URGENT – ACTION CORRECTIVE DE SECURITE

GE HealthCare Réf. n° 34136

OBJET: Dispositifs d'anesthésie Aisys CS², Avance CS², Avance CS² Pro, Aisys, Avance, Amingo,

Aespire 100, Aespire View, Aespire 7900, et Aespire 7100 équipés d'une sortie auxiliaire

Figure 1. Couvercles recouvrant la prise de SAGF et le commutateur de SAGF

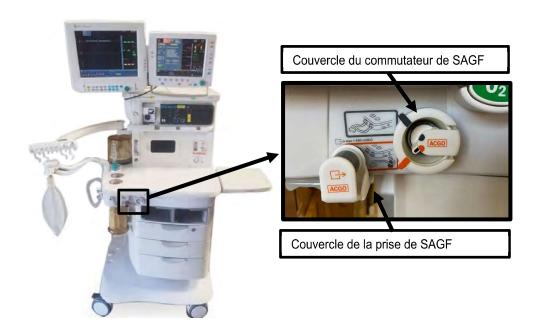
Inspectez tous les dispositifs potentiellement concernés pour vérifier que la prise de SAGF et le commutateur de SAGF sont protégés par un couvercle comme indiqué dans la **figure 1**. Si vous possédez les couvercles mais qu'ils ne sont pas installés sur le dispositif, installez-les comme indiqué dans la **figure 1**.

GE HealthCare fournira gratuitement un kit installable par le client contenant des couvercles pour la prise de SAGF et le commutateur de SAGF des dispositifs concernés aux clients qui indiquent ne pas posséder de couvercles dans le formulaire d'accusé de réception.
